LISTA REWIZJI

Inwestycja
Budowa siedziby Instytutu Historii Sztuki i Wydziału Nauk o Sztuce Uniwersytetu im. Adama Mickiewicza

Numer rysunku
PT_AR_14

Tytuł rysunku
Przekrój B-B (budynek A)_rewizja

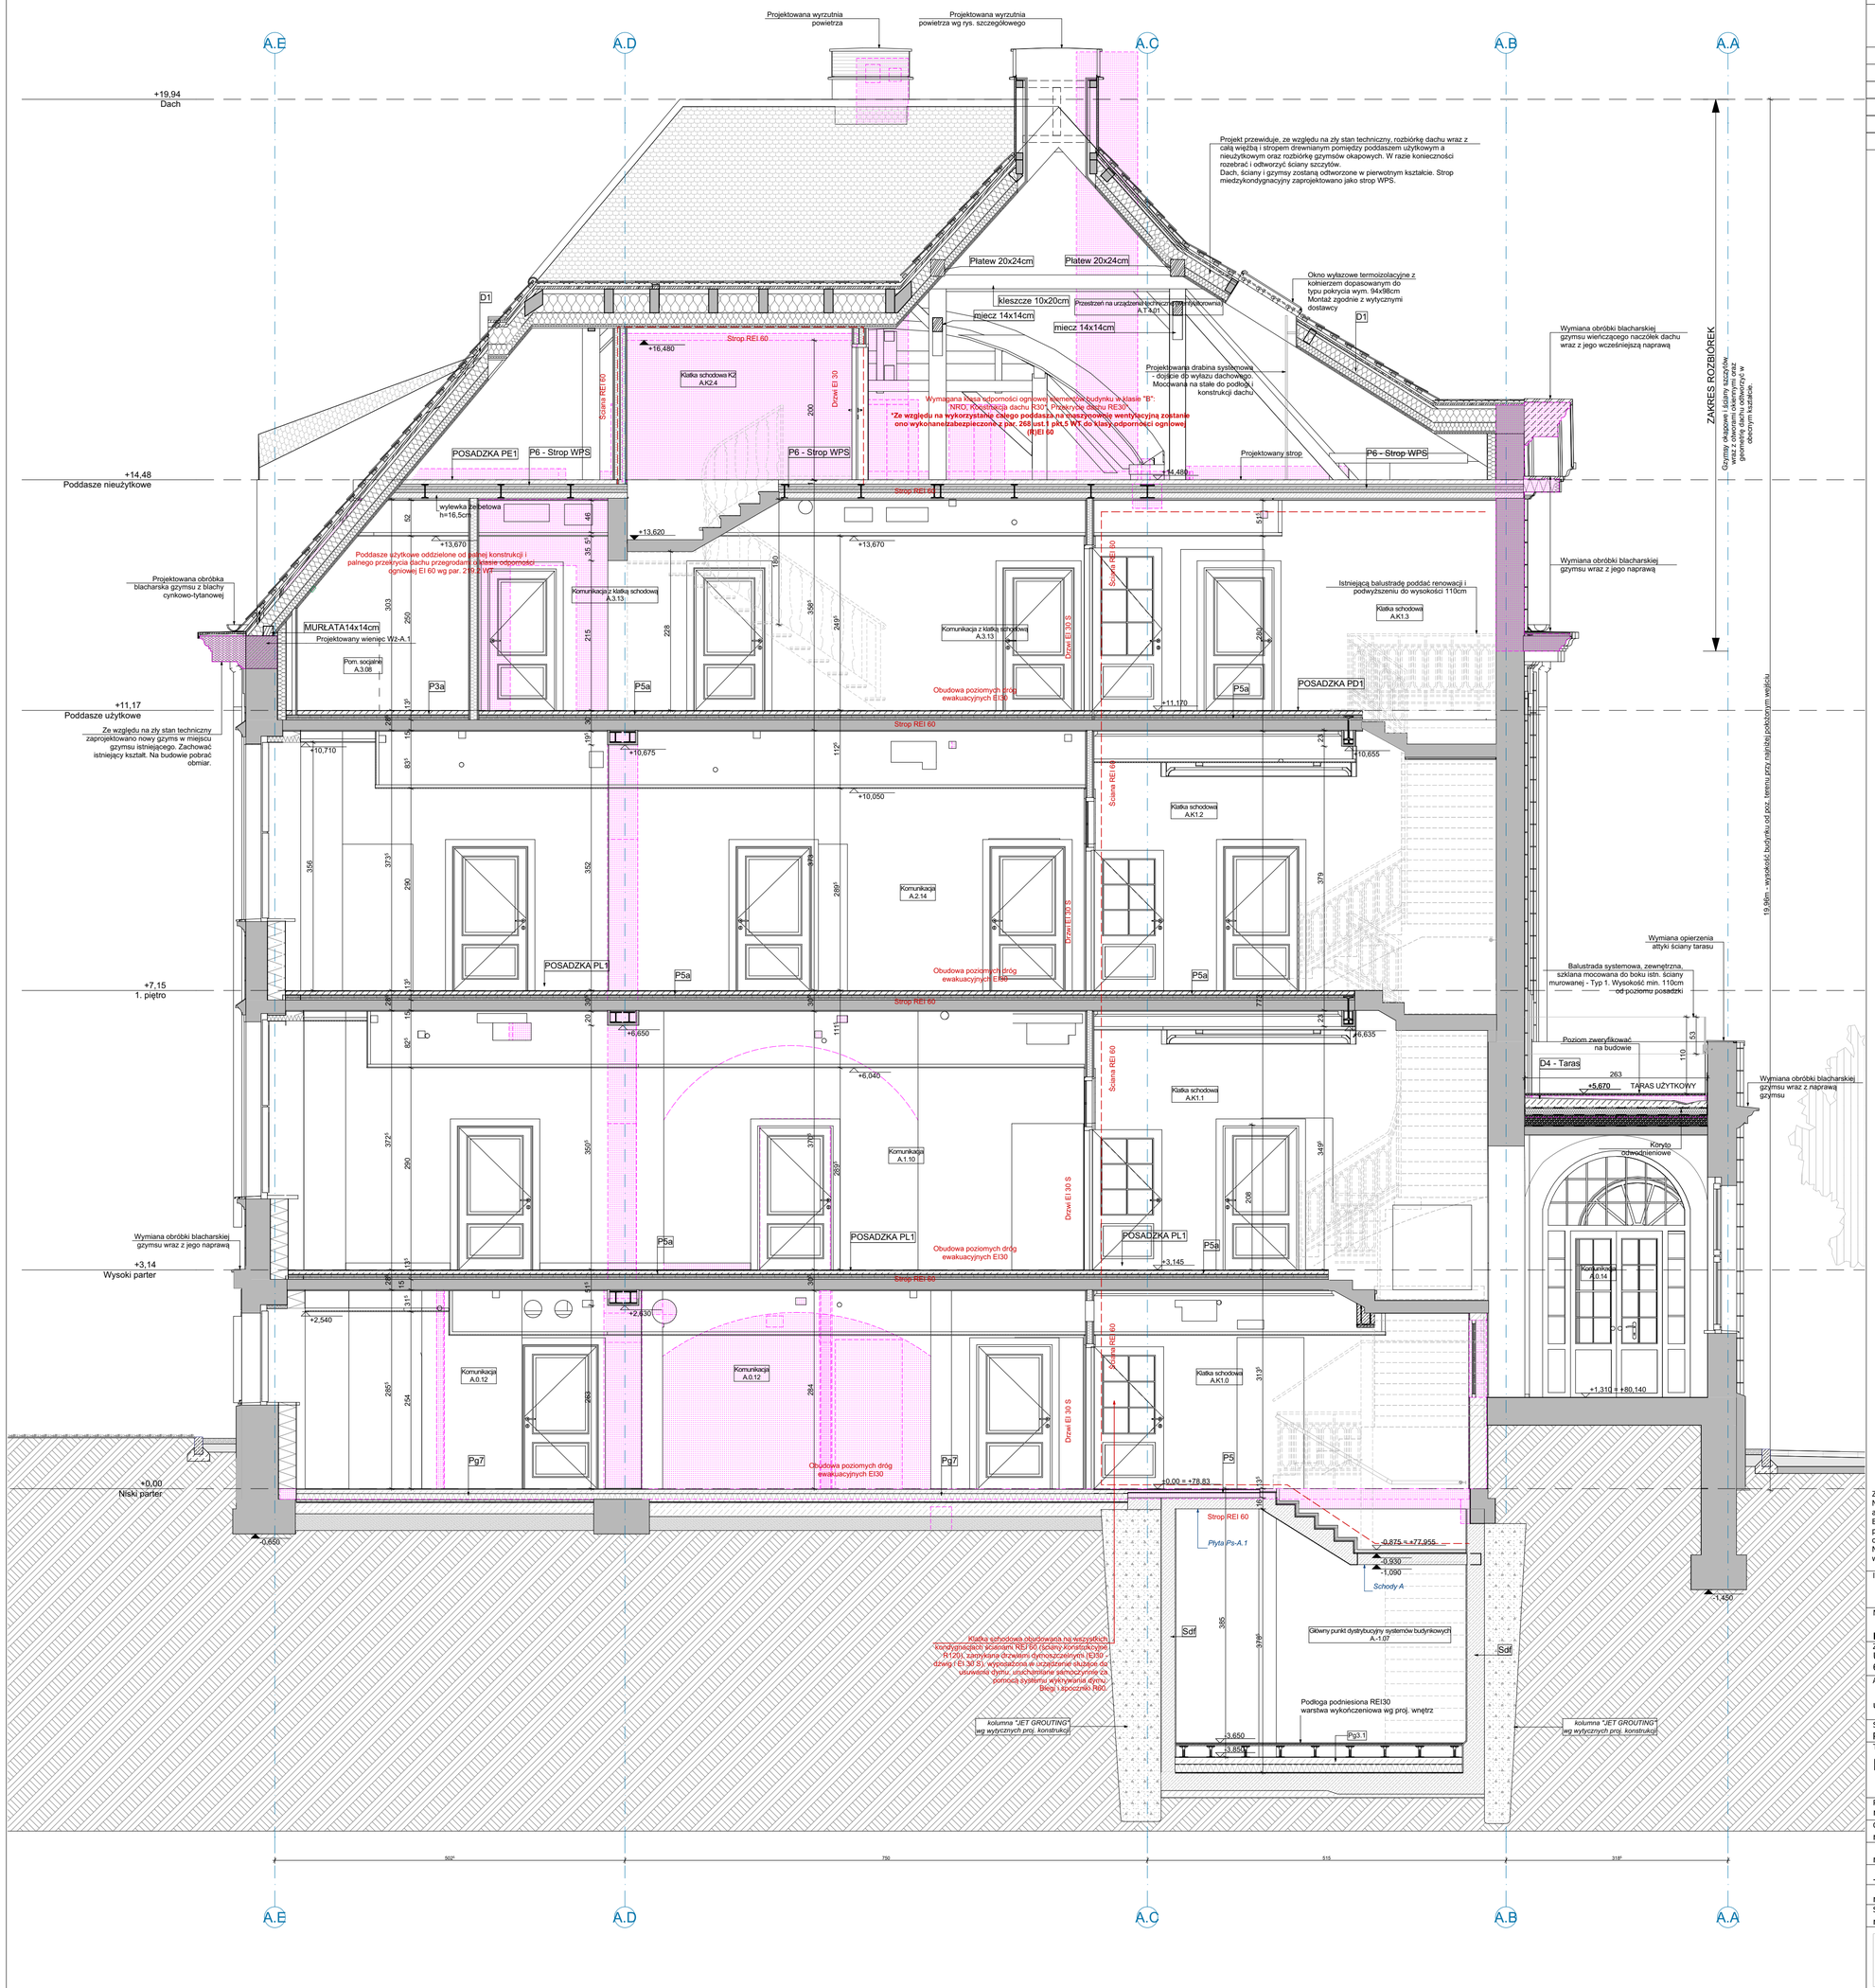
NR	OPIS	DATA
01	Zmiana sposobu podbicia fundamentów - jet grouting i dodanie ścian dociskowych Wyburzenie i odbudowa dolnego biegu klatki schodowej Zmiana warstw podłogi na gruncie Ze względu na nowe odkrywki zmiana warstw stropu P3a, P4a, P5a, P5b
